Progetto di sviluppo concessione "Colle Santo"
Procedura di Valutazione di Impatto Ambientale

Integrazioni
richieste con nota DVA prot. 22746 del 4/10/2017

Novembre 2017

Il presente documento si propone di fornire le integrazioni documentali richieste con nota DVA prot. 22746 del 4-10-2017 e con l'allegata nota della Commissione VIA prot. 3095/CTVA del 29/09/2017, relativamente al "Progetto di sviluppo concessione Colle Santo", sottoposto a procedura VIA nazionale in data 28-6-2016.

Figura 8.1 – Aree di impatto legate agli scenari incidentali esaminati (in rosso aree con pericolo per la vita – Zona I, in giallo aree con pericolo per la salute – Zona II).

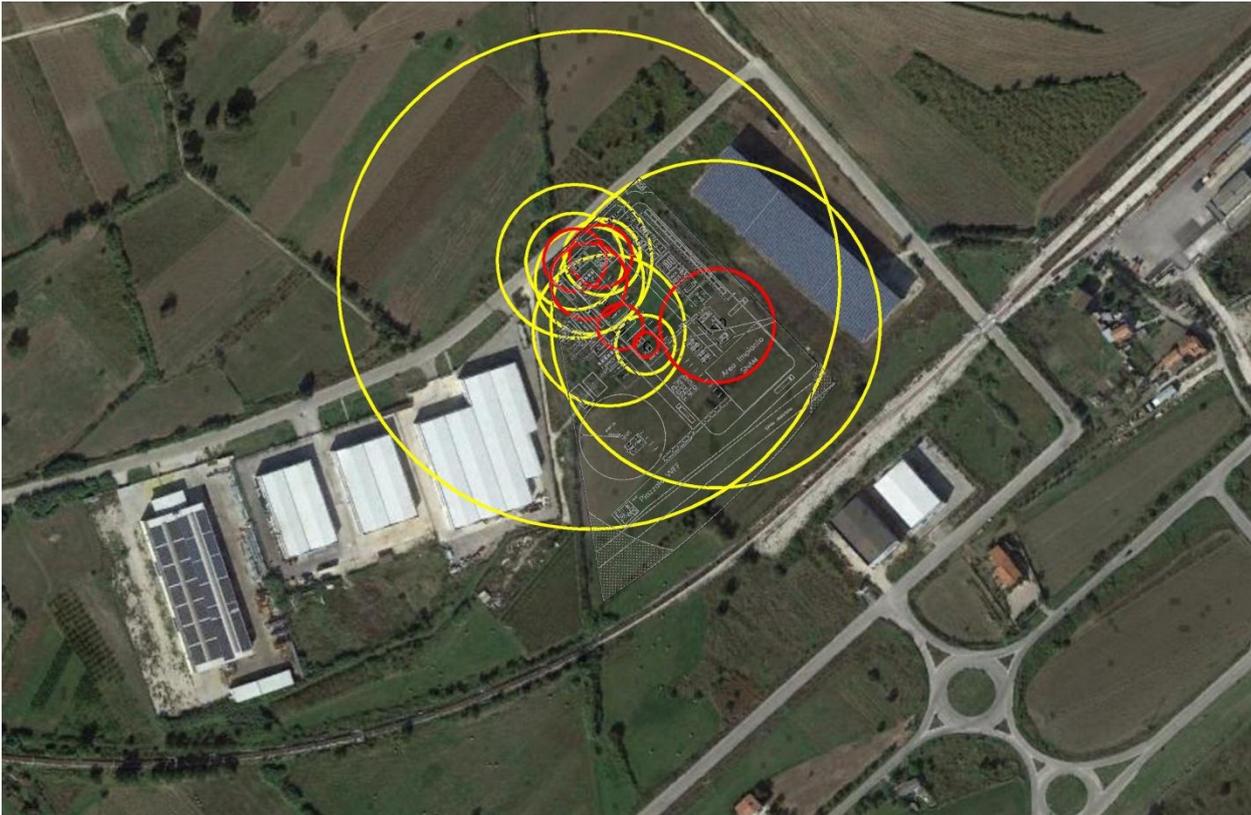
Riguardo al rischio di incidenti venga approfondito lo scenario relativo a tutti i possibili e prevedibili incidenti, con particolare attenzione agli effetti sulle persone e sulle cose, ma anche sulla fauna e la flora; dovrà essere approfondita anche la situazione riguardo alle aree potenzialmente interessate da ricadute di contaminanti in caso di incendio. Premesso che la necessità di classificazione delle aree a rischio di esplosione, per l'impianto in esame, è un obbligo imposto sia dal D.Lgs. 81/08 e s.m.i. (Testo Unico di Sicurezza) che dalla Direttiva ATEX (94/9/CE aggiornata con la 2014/34/UE decorrente dal 20.4.16), appare opportuno che tale classificazione sia integrata con un'analisi di rischio che consenta l'indicazione dei possibili rilasci di gas (formazione di atmosfera esplosiva) su tutta l'area di impianto, incluso il tracciato della condotta di collegamento DN 4".

L'analisi ha messo in luce che l'evento più significativo è il rilascio di gas all'unità di compressione, con una probabilità di accadimento di $9.0E-5$ (una volta ogni 11.000 anni circa), che coinvolge un'area con pericolo per la salute entro un raggio di 115 m dalla sorgente di rilascio ed entro 85 m dal recinto dell'impianto. Non vengono interessati recettori sensibili. L'area in cui viene superata la soglia a tutela della vita umana si estende fino a 10 m oltre la recinzione della centrale.

Circa gli scenari legati alla tossicità l'analisi ha messo in luce che l'evento più significativo, con una probabilità di accadimento di $1,98E-04$ (una volta ogni 5.000 anni circa) è relativo al rilascio accidentale nell'area di rigenerazione delle ammine acide. I gas di coda associati a tale trattamento infatti contengono un'elevata concentrazione di H_2S e, in caso di rilascio, possono dar luogo a dispersioni tossiche. Lo scenario incidentale peggiore comporta un'area di pericolo per la salute entro un raggio di 175m dalla sorgente di rilascio ed entro 150m dal recinto dell'impianto (soglia 100ppm H_2S). Non vengono interessati recettori sensibili. L'area in cui viene superata la soglia a tutela della vita umana è interamente all'interno della recinzione della centrale.

In Figura 8.1 è mostrata una rappresentazione grafica di quanto appena descritto.

Figura 8.4 - Nuclei abitati area impianto. Nei riquadri è riportata la distanza in chilometri dei nuclei abitati rispetto alla Centrale.

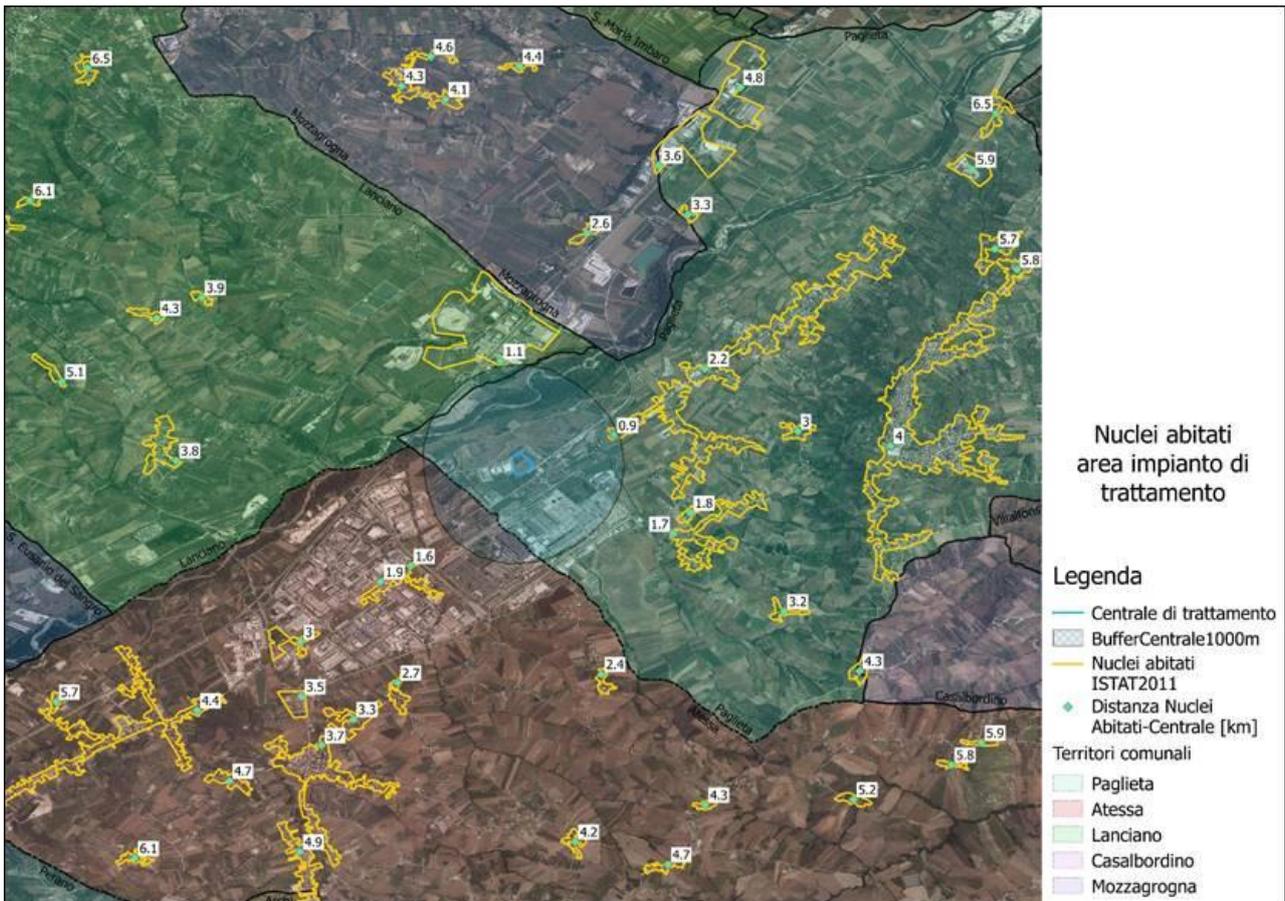
6 *In relazione alla caratterizzazione dell'area di pertinenza del progetto, si richiede che vengano indicate e confermate le distanze dai comuni limitrofi, nonché la presenza di possibili ulteriori elementi vulnerabili suscettibili di impatto da eventuale incidente causato da rilascio del gas naturale*

In Figura 8.4, che riporta un'elaborazione di dati censuali pubblicati da ISTAT, è mostrata la localizzazione e la distanza della centrale di trattamento dai nuclei abitativi. Dalle seguenti figure possiamo notare che i nuclei abitativi prossimi all'impianto di trattamento risultano al di fuori delle zone di potenziale rischio, individuate precedentemente, e in ogni caso la maggioranza dei nuclei abitati presenti nell'area si trovano a distanze superiori ad 1 km.
